Liste des pièces modifiées avant approbation

I. Éléments de réponse à l'avis de la MRAe

II. Éléments de réponse aux avis des PPA

Nouvelle emprise OAP 10 à Kerlébert

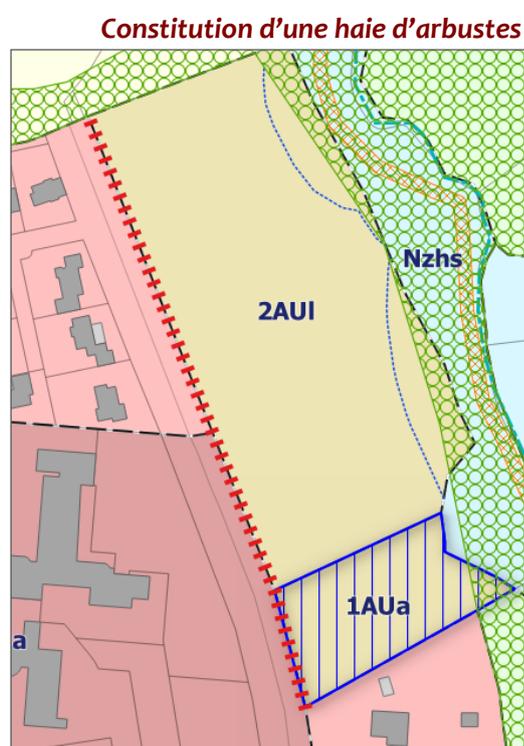
L'aménagement de la parcelle à Kerlébert ne bénéficie d'aucune mesure paysagère particulière, ce qu'il conviendrait de justifier.

Les aménagements de Kerlébert se trouvent en aplomb d'un boisement humide attenant à un cours d'eau. Le dossier n'évalue pas toutes les incidences potentielles de l'ouverture à l'urbanisation de ce secteur sur le boisement et le cours d'eau, il ne précise pas non plus si toutes les possibilités d'aménagement ont été étudiées pour maintenir une alimentation correcte de cette zone humide (notamment en termes d'infiltration des eaux pluviales).

La commune propose d'agrémenter la limite du secteur située en bordure de la voie d'une haie paysagère composée d'arbustes d'essences diverses et ce, sur toute la longueur de la rue de Kerlébert (en rouge sur la carte ci-contre). Cette haie est désormais inscrite dans l'évaluation environnementale comme mesure ERC.

Il est proposé de modifier l'emprise de la future zone 1AUa et de son OAP, afin d'éloigner la zone constructible de la zone humide et de l'espace boisé classé pour limiter l'impact des constructions à venir, tout en conservant la même superficie aménageable d'environ 3 150 m². La distance la plus courte entre la limite de zone 1AUa et la zone humide serait d'environ 15 mètres.

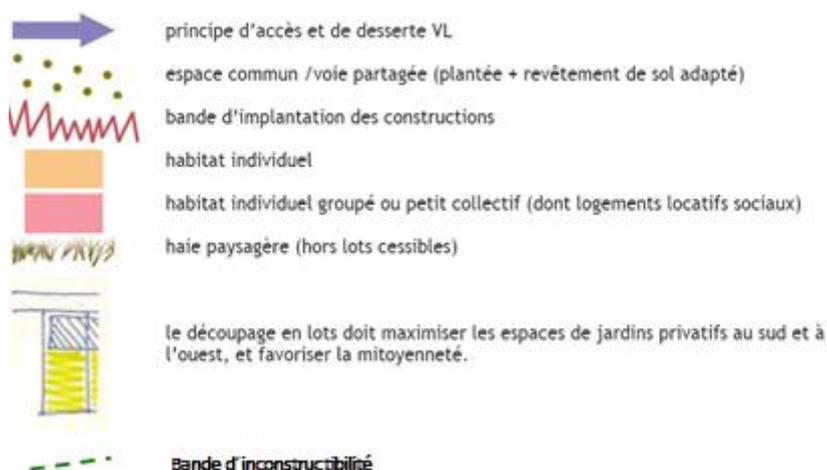
Recommandation : mentionner la présence des emplacements réservés 8 et 17, qui bordent la RD 765, dans le règlement de l'OAP n°9.

Les emplacements réservés inscrits au PLU de part et d'autre de la RD 765 figurent désormais dans l'OAP « La Croix du Mourillon ». Sa partie graphique est modifiée comme suit :
